# 建設

## 錢塘江海塘工程視察團視察報告

# 錢塘江海塘工程視察報告(一)

圖 FIG. 2

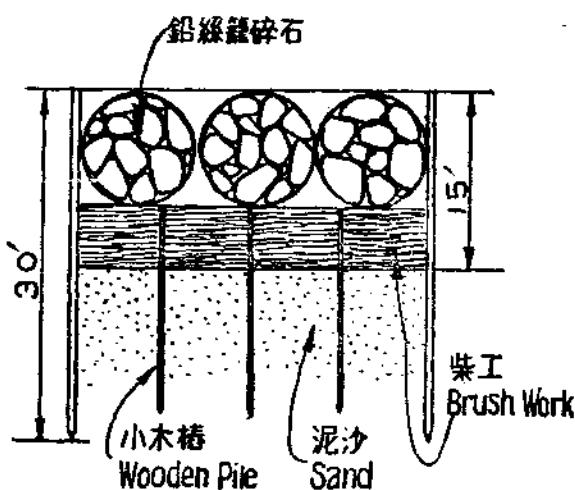
(IV) 如或條石成本過巨，或原有之條石難於挖取，可將碎石一層取消，而以鉛絲籠碎石(參閱圖1)置於柴工上如圖2所示。或謂竹絡碎石，前清時用之而無效，鉛絲籠石，同一性質，似不足恃，然以為鉛絲籠與竹絡有別，因竹之修長有限，故絡

海衝擊而破。周君文德新近由台灣返察歸來，據云該處之河工，多用此物，有書詳言其做法，卒於匆忙間，得閱此書一過。竊思此種築石若無實效，則不致有人為之著書說明。然錢塘江之潮殊大，或失其效用，亦未可料，然吾人不妨一試也。此為外坦之做法，其餘兩坦同樣，惟木樁長度似可酌減，因潮浪經外坦後，其速勢已殺故也。下層所以用柴工者，不過欲減輕成本，如能統以籠石填滿，則當更佳。

圖 FIG. 3

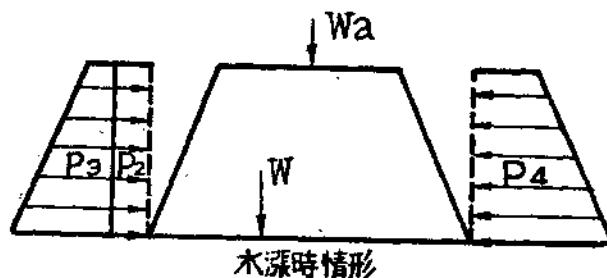
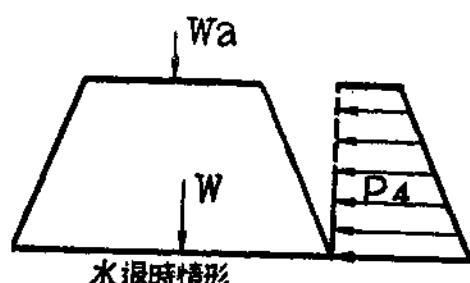
(2) 設計：所謂設計者，實一嘗試及核法，可分層，分水漲，水退兩情形分析之。每層約厚 1½ 至 2 公尺。依經驗假定一截面後，則任何一層之自由體圖如圖 3，圖 4 所示。分析之目的僅欲確知(I) 塘身有無側傾 (Overturning)，(II) 塘身任何處有無滑動

(3) 說明：按圖 3,4 所示之  $W_a$  為由上層塘身傳下之重量，如計算層為最上層，則  $W_a = 0$ 。 $W$  為本層塘身之重量， $P_1$  為因風所誘起之波浪壓力。

$P_2$  為浪頭衝擊壓力 (Pressure of wave due to impact)，計算式為  $P_2 = 3.2gh$  (見 Cunningham 「港口工程」第 175 頁)。錢江之潮浪，係與塘身平行者，其受擊不若港口之破浪堤之烈，可以斷言。由式計出之  $P_2$  可酌減。根據前浙江水利局經驗，謂潮之速率，約每秒 8 公尺，由是計得壓力強度每方公尺 6.34 公噸 (計算式為  $P = 0.105v^2$ )，其估計為每方公尺 10 公噸，此可以供吾人參攷也。

方呎40至50磅(與每立方呎水重相差約三分之一)。觀圖3可知在水漲時, $P_1P_2P_3$ 與 $P_4$ 對峙，部分壓力可相消。據李儀祉先生十九年九月廿一二日之視察云廿二晚之潮更大，使條石平沖至石塘後30至50公尺之遠，其甚者越過石塘後較高之土塘有5公尺之多，此為 $P_1P_2P_3$ 之直接衝擊。最受影響者為塘頭之數皮石條，如到了塘身較深處， $P_4$ 即起而抵抗，故塘身如有坍圮必向後，且坍圮之程度不深，易於搶修。今次視察，見出險各處之坍圮或側傾大多向外，其原因則以 $P_1P_2P_3$ 等壓力之作用，惟為時甚暫，多不過一二小時，一俟潮退，水落，風靜，則情有如圖4所示，作用於塘身之壓力，祇有 $P_4$ ，故能將塘身向外推動，成外傾或外坍之現象。不過 $P_1P_2$ 之作用驟而速，事後視察，顯而易見，但 $P_4$ 之推動，其勢甚緩，經百數十次，始肇端倪，情狀每易為人所忽。迨及察覺，亦鮮補救之策。今如用混凝土築造，使塘打成一片，此病或可減免。

圖4尚未將回擊力表示出來。所謂回擊力者，即潮浪過塘頭後，即奔回江中時所發生之衝擊力，當然倘塘後之泥土與塘頭平齊，則水自奔回，無回擊力可言。無如塘後之泥土，每為潮浪冲鬆，俟其奔回時，將泥土帶入江中，遂成凹地，凹洞，甚者塘身露出一二公尺之多。此種情形，視察時屢見不鮮，故回擊力乃得發生， $P_4$ 得此協助，為害更烈。回擊力之大小，殊難計算，然其大於靜水壓力，則可

圖 FIG. 6

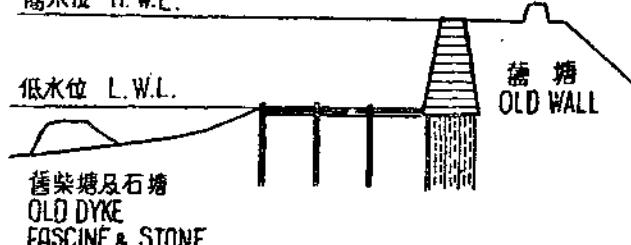
董王壠山上游，其海塘已有全部石塊坍入江中者，此則由於基礎坍毀之故，附圖6至10，即表示海塘漸次下坍乃至全部坍毀之實際情形，應注意者為由於坦水及塘前灘岸之逐漸變化則塘身之模樣，亦逐漸變化也。

圖 FIG. 12

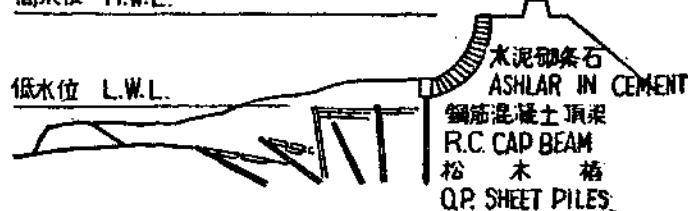
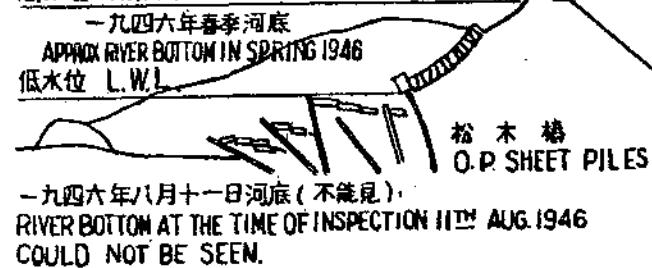
其斷面構成及現狀如圖12,13，對於塘身之向後拉牢，毫無設備，塘前又無保護工事，故塘身之全部水平剪力，均賴板樁以支持，遂使板樁彎折焉。

上述弧形面斜塘所論各點，亦可用之於此梯形面之斜坡塘，兩者均乏繫牢設備，塘前亦無保護之建築，故板樁均被沖挖而彎折矣。

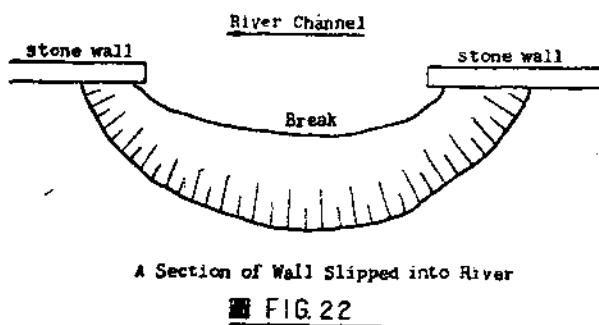
急，塘之一小段及其後部填土，俱已冲入江中，無跡可尋。現該處僅留有圓形小池而已，如圖22。此乃係激流逐日沖刷塘基，而致崩坍之結果。倘此激流不加控制，而保持一安全距離，則此江塘即屬以山岩為之，其底部亦必受逐漸之衝擊，而全部坍入江底，化歸烏有。

圖 FIG. 29

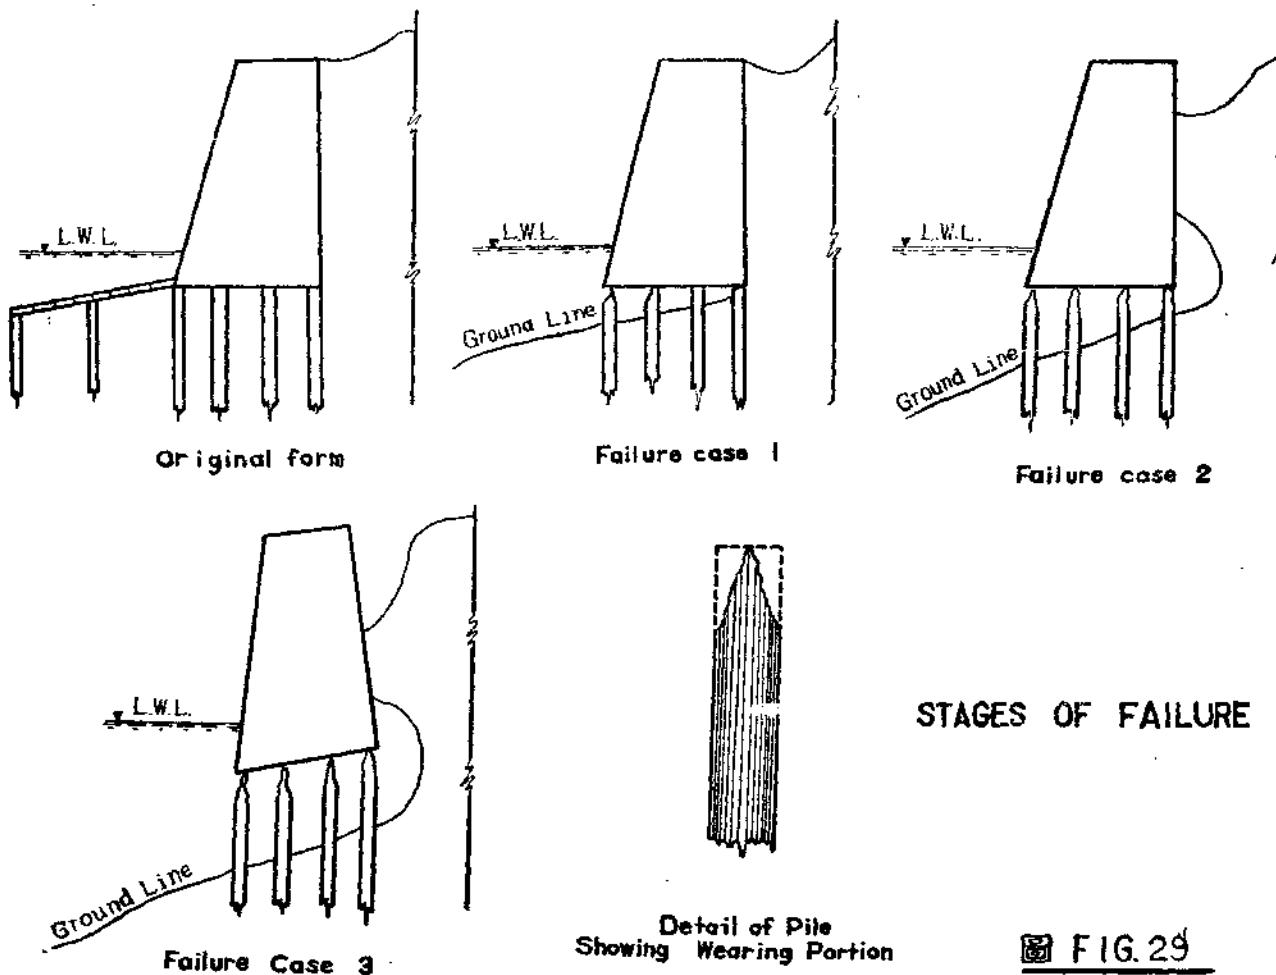
茲附上繪圖(圖 29 )以表明坍毀之原因兩種。第一種坍毀原因，完全由於坦水沖去，致塘工本身基底遭受沖刷。余曾下達塘底視察基樁數次，見前排基樁暴露而腐蝕，使樁頭變成尖頂，於是塘身重力壓迫樁尖下挫，以致塘身傾斜，終至例坍入江。余未信樁木有白蟻蛀蝕之作用，而實由於塘基之滲水或進或出所致也。按海浪海潮帶有多量之沙粒及淤泥，其作用可使樁木上端蝕成尖頂。此等沖刷作用，且可自塘後帶走沙土，故危及塘身。余曾見有多處之填土，自塘頂下沉若干呎，此乃完全由於塘下泥沙被水帶走之故也。

圖 FIG.30

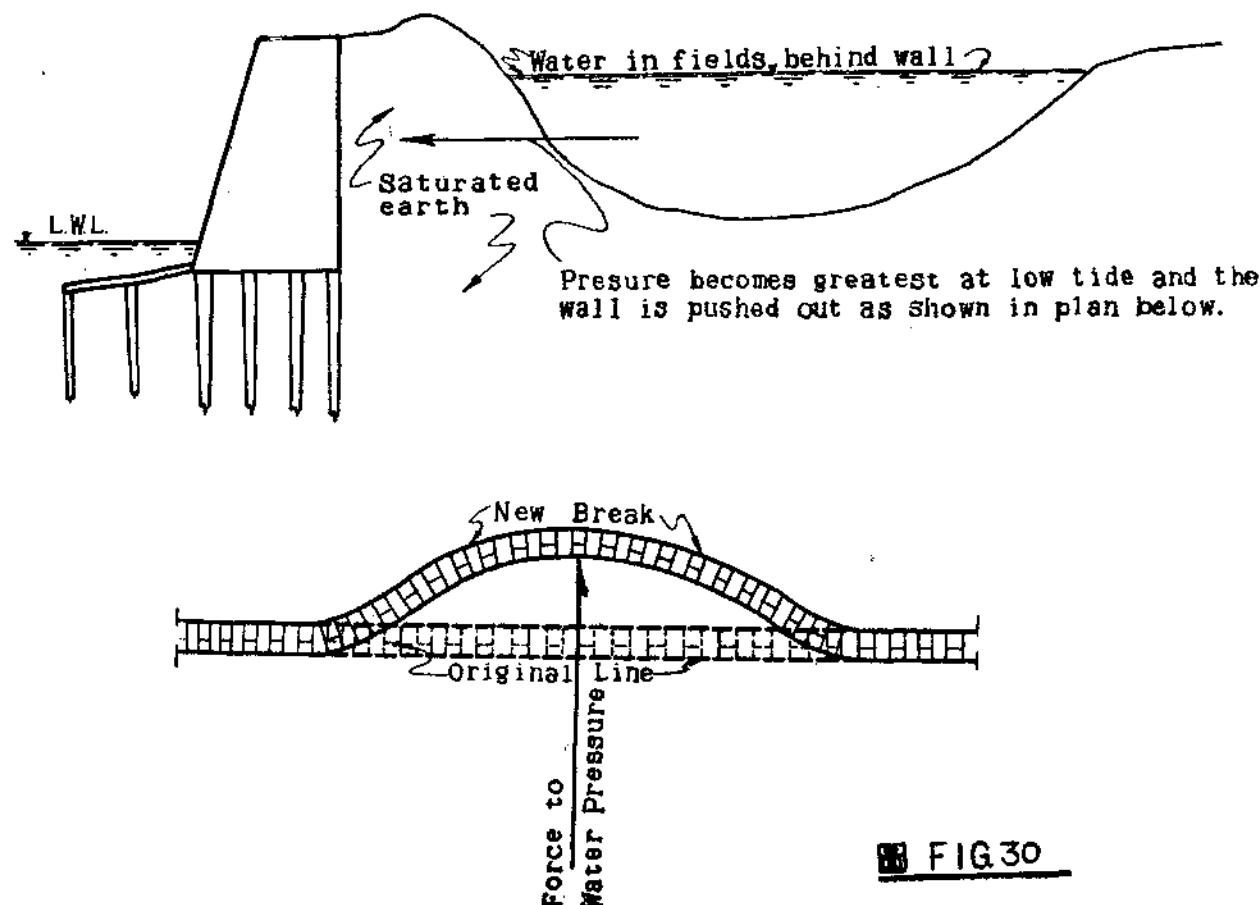
另一種坍毀原因爲：塘後之大量積水，在陳文港一帶，尤屬顯著，該處無排水設備，此水由雨水聚積，或潮水湧過塘端而成，致使塘後泥土，爲水飽和，當潮退之後，此積水及爲水飽和之泥土兩種壓力，將塘推倒入江，（見圖30）而使主塘毀滅缺口。條石係屬乾砌，任何灰漿皆未灌用，故水能自石縫間，進出自如，以沖刷塘後泥沙，並帶入江中。而石塊之舖砌未具一定之疊接，以築成可靠堅實之牆身，倘該塘用灰漿灌砌，疊接妥善，則甚多之缺口，可不致發生。
